# Protokollauszug

aus der  
Konstituierende öffentliche Sitzung des Ausschusses für Stadtentwicklung, Bauen, Wirtschaft und Entwicklung ländlicher Raum  
vom 27.08.2019

**Top 5.4 Abrissmoratorium Terrassenhaus Nutheschlange  
19/SVV/0612  
abgelehnt**

## Gutachterliche Stellungnahme zu den Aussagen des Büros Baller zu den festgestellten Mängeln

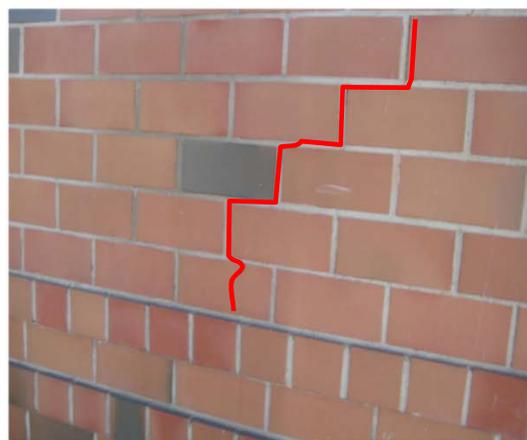
- Lüftungs-, Abwasser-, Heizungs-, ELT-Leitungen im Außenbereich verlegt
  - unsachgemäße Wanddurchführungen der Leitungen von Innen nach Außen
- Folge:  
Eindringen von Wasser in die Wohnungen

2.OG Klinkervorsatzschale

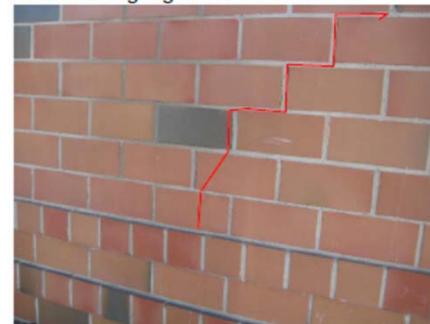
- Ausgeführte Bauart fällt **nicht** in den Anwendungsbereich der DIN 1053 Abschnitt 6 (zulässig bei Gebäuden geringer Höhe, die nicht dem Aufenthalt von Menschen dienen), für die Ausführung hätte je Wandscheibe in gesonderter Standsicherheitsnachweis geführt werden müssen und dieser wurde nicht erbracht.
- Bei dem 11,5 cm dicken Außenmauerwerk handelt es um Ausfachungsflächen (*hier entsteht der Bezug zum „Friesenhaus“*) zwischen Stahlbetonstützen und Stahlbetondecken, deren Nachweis grundsätzlich nach DIN 1053-1 möglich ist. Durch die Größe der Flächen und die fehlende vierseitige Lagerung (*die beim Friesenhaus gegeben ist*) sind die Voraussetzungen beim Terrassenhaus jedoch **nicht** gegeben.
- [Folie 14](#)

Betonauskrägungen mit Schadstellen

Vormauerschale mit Fehlstellen, losen Fugen, Ausbruchstellen

Vormauerschale z.T. mit durchgängigen Rissen in der Fläche und an Fugen

Befestigung einzelner Steine an Profilen - direkt mit Schrauben / oder Laschen > keine nachweisbare Befestigung der Vormauerschale

2. Obergeschoss / Lage der Wohnungstrennwände

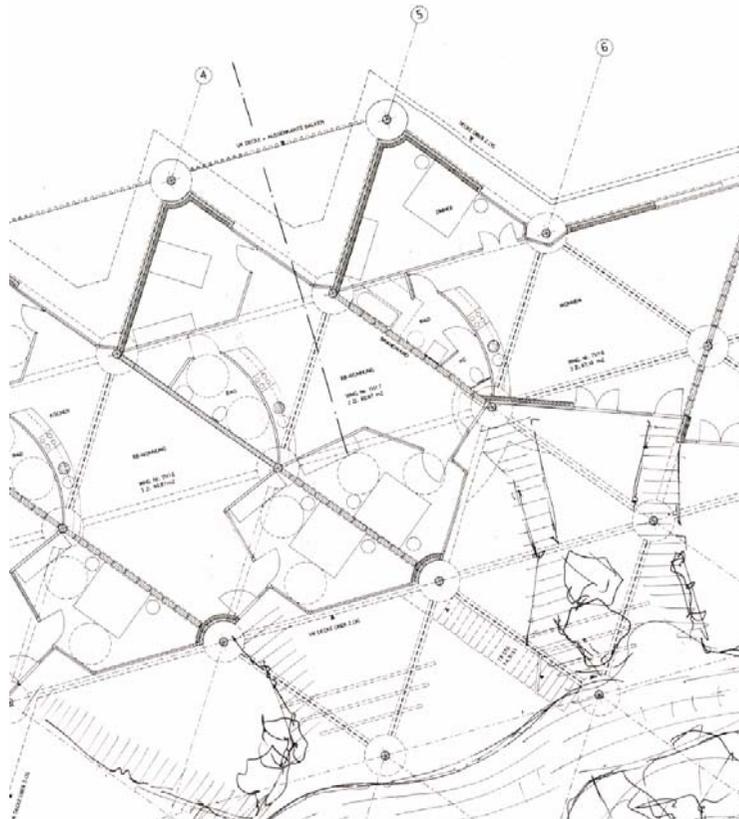
gebündelte Leitungsdurchführung durch Brandwand

Trockenbauwände mit unterschiedlichen Gipskartonplatten unterschiedlicher Hersteller > keine Brandschutz-Zulassung / Keine Zulassung als Wohnungstrennwand

Wohnungstrennwände wurden zum Teil im Bereich der Außenwand an die Holzkonstruktion der Fensterfront angeschlossen. Dieser Anschluss entspricht nicht der geforderten Bauart für Wohnungstrennwände mit einem Feuerwiderstand von F90

Schwelprofil z.T. mit Beton verfüllt

Bei der Herstellung der mit Doppelständern ausgefüllten Wohnungstrennwände wurden die beiden Ständer direkt nebeneinander gestellt und mit einem Gipskartonstreifen verbunden. Durch diese Bauweise ist der erforderliche Schallschutz nicht gegeben.

Anschluss der Doppelständer zu Vormauerschale z.T. mit breiter offener Fuge, keine durchgehende Dampfsperre

- Die Wohnungstrennwände sind nach Baugenehmigung als feuerbeständige Trennwände herzustellen – sind nachweislich so nicht hergestellt
- [Folie 16](#)
- Die Aussage Büro Baller zu den Brandwänden steht im Widerspruch zur Baugenehmigung
- [Auszug Baugenehmigung Folie 17](#)

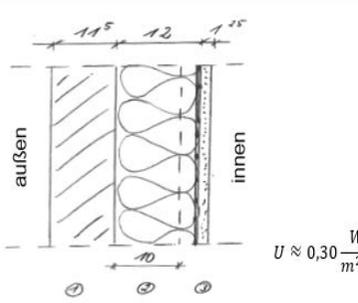
- Der vorgefundene Zustand (unabhängig von der Baugenehmigung) erfordert eine umfassende Instandsetzung der Dachabdichtung und Entwässerungsführung, um die für eine Mangelfreiheit erforderliche Voraussetzungen wie: Bauteilabstände, Aufkantungshöhen, Spritzwasserschutz erstmalig zu schaffen.
